**Avis délibéré de la mission régionale d'autorité
environnementale sur le parc photovoltaïque au sol porté
par URBASOLAR sur la commune de Loriol-sur-Drôme
(26)**

Avis n° 2024-ARA-AP-1678

Avis délibéré le 9 avril 2024

Figure 2: Plan d'implantation du projet (source étude d'impact)

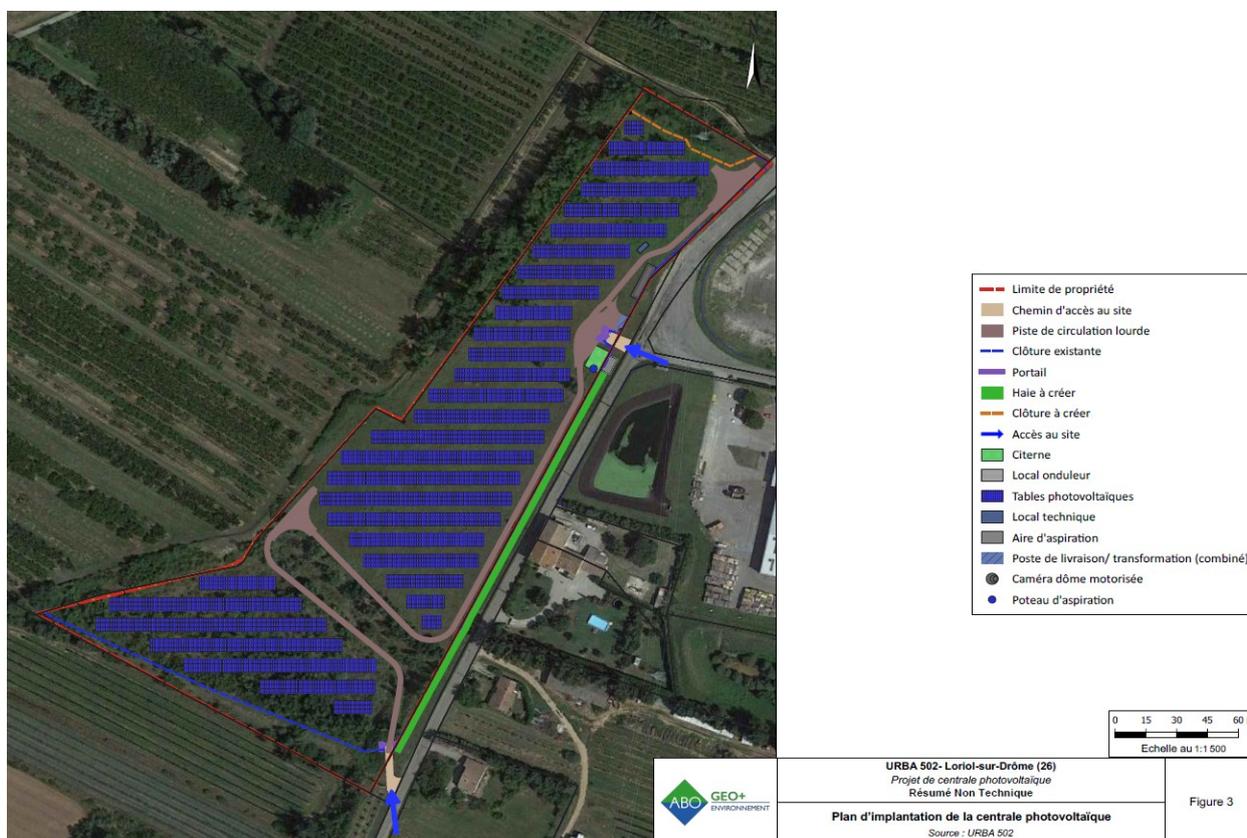
Le poste source auquel il est envisagé de raccorder le projet est celui de Loriol, situé à 3,1 km au nord du site d'implantation du projet, le dossier indique que la capacité réservée au titre du S3-REnR est suffisante⁶. Le raccordement en souterrain de la centrale photovoltaïque au réseau électrique national n'est pas explicité. Ses incidences environnementales ne font pas l'objet d'une ana-

lyse approfondie. Faisant partie du projet, ses caractéristiques et son tracé doivent être présentés et ses incidences évaluées de manière précise, même s'ils relèvent d'une autre maîtrise d'ouvrage et d'un calendrier différent. Ce n'est pas le cas dans le dossier fourni qui doit l'inclure dès ce stade.

L'Autorité environnementale recommande de décrire précisément et d'inclure explicitement dans le périmètre du projet et donc de l'étude d'impact, le raccordement au réseau électrique, fonctionnellement lié au parc photovoltaïque, d'évaluer ses incidences environnementales et de présenter les mesures prises pour les éviter, les réduire et si besoin les compenser.
